## Gmina Trzebiatów

**Oznaczenie sprawy: RZ.271.23.2022-2023**

## WYJAŚNIENIA TREŚCI SWZ – nr 3

Gmina Trzebiatów, na podstawie art. 284 ust. 2 ustawy z 11.09.2019 r. Prawo zamówień publicznych (Dz.U. z 2022 r. poz. 1710, z późn. zm.) – zwanej dalej „ustawą Pzp”, udziela wyjaśnień treści specyfikacji warunków zamówienia w postępowaniu o udzielenie zamówienia pn.: „Przebudowa dróg gminnych w miejscowości wiejskiej Trzebusz, gm. Trzebiatów” – Ogłoszenie nr 2022/BZP 00517715/01 z dnia 2022-12-28.

### Nawierzchnia jezdni odcinek EH:

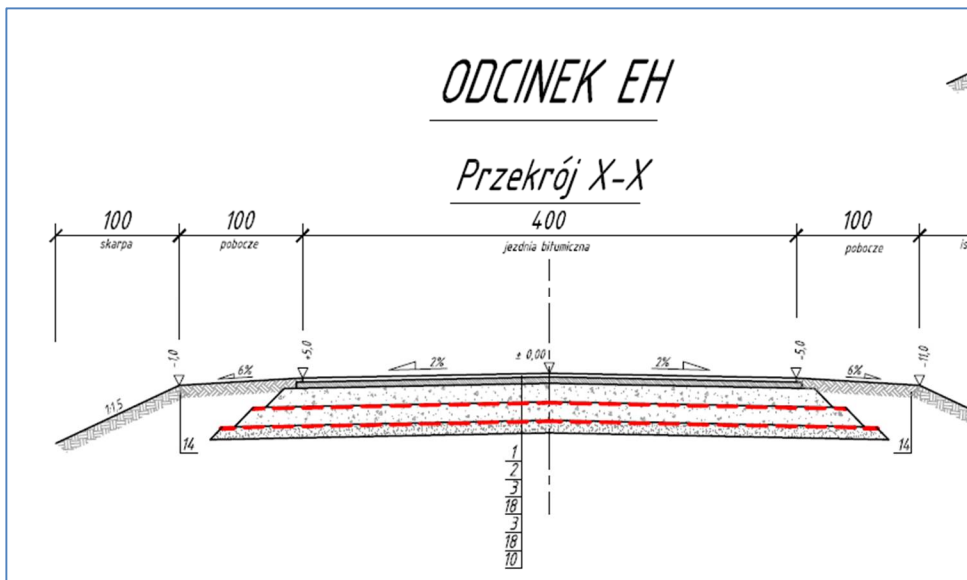
Ze względu na rozbieżności proszę o wskazanie, które rozwiązanie konstrukcyjne jest wymagane: Zapis w Opisie Technicznym wskazuje na 6 warstw, a przekrój na 7 - dodatkowa warstwa gr. 30 cm (kruszywo naturalne 16/32 owinięte w geowłókninę separacyjną).

Ponadto rysunek wskazuje, że warstwy z kruszywa mają mieć grubość 25 cm, a OT - 15cm. Proszę o wskazanie prawidłowego rozwiązania konstrukcyjnego.

Niewłaściwie oznaczono na rysunku Nr 3 przekroje konstrukcyjne warstwę 10 – powinno być 4 – tj. warstwa odsączająca z piasku – nasyp z gruntu przepuszczalnego. Wprowadzono poprawkę do części rysunkowej oraz części opisowej w zakresie:

- 4cm – warstwa ścieralna AC11s dla KR 1-2
- 5cm – warstwa wiążąca AC16W dla KR 1-2
- 25cm – warstwa podbudowy z przekruszu kamiennego / betonowego#0/63mm;
- Georuszt trójosiowy
- 25cm – warstwa podbudowy z przekruszu kamiennego / betonowego#0/63mm;
- Georuszt trójosiowy
- 10 cm – warstwa odsączająca z piasku – nasyp z gruntu przepuszczalnego, niewysadzinowego  $I_s=0,99$ .

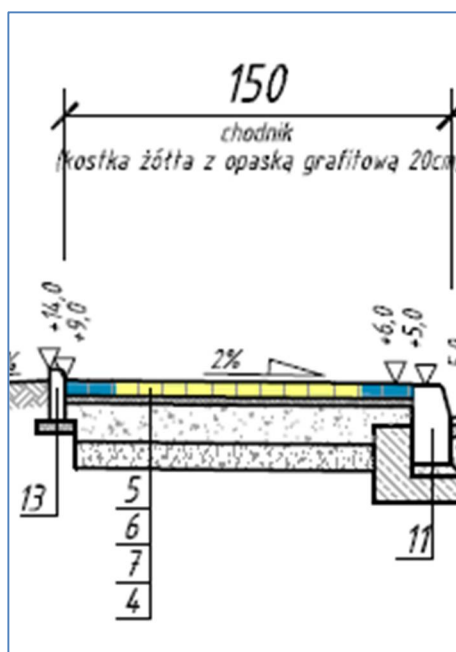
Ze względu na rozbieżności proszę o wskazanie, które rozwiązanie konstrukcyjne jest prawidłowe:  
Zapis w Opisie Technicznym wskazuje na 3 warstwy, a przekrój na 4 - dodatkowa warstwa gr. 15 cm z kruszywa łamanego 0/31,5

Proszę również o jednoznaczne wskazanie czy kostka na chodniku ma być gr. 6 czy 8 cm.

Wprowadzono poprawkę do części opisowej w zakresie:

- 8 cm – kostka brukowa betonowa typu polbruk klasyczny cegiełka (chodnik – żółty oraz grafit);
- 3 cm – podsypka cementowo – piaskowa 1:4;
- 15 cm – warstwa podbudowy z kruszywa łamanego stabilizowanego mechanicznie #0/31,5mm;

- 10 cm – warstwa odsączająca z piasku – nasyp z gruntu przepuszczalnego, niewysadzinowego  $I_s=0,99$ .
